改善箇所説明図

改善の内容

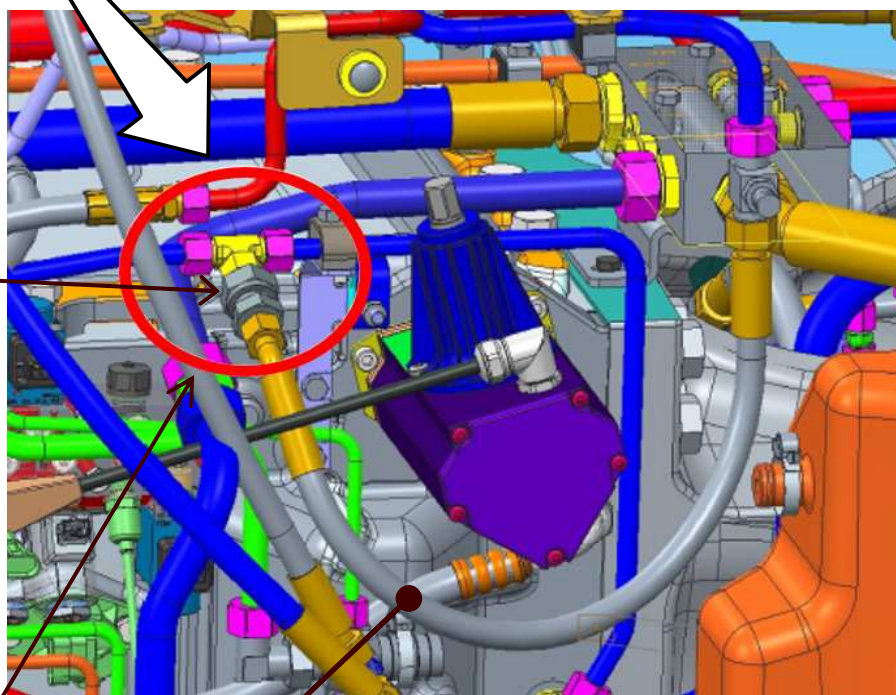
基準不適合発生箇所

農耕トラクタの制動装置において、油圧回路の設計が不適切なため、油圧回路に空気が混入するものがある。そのため、そのまま使用を続けると、ブレーキ性能が低下するおそれがある。

逆止弁

全車両、ブレーキの油圧回路に逆止弁を追加する。
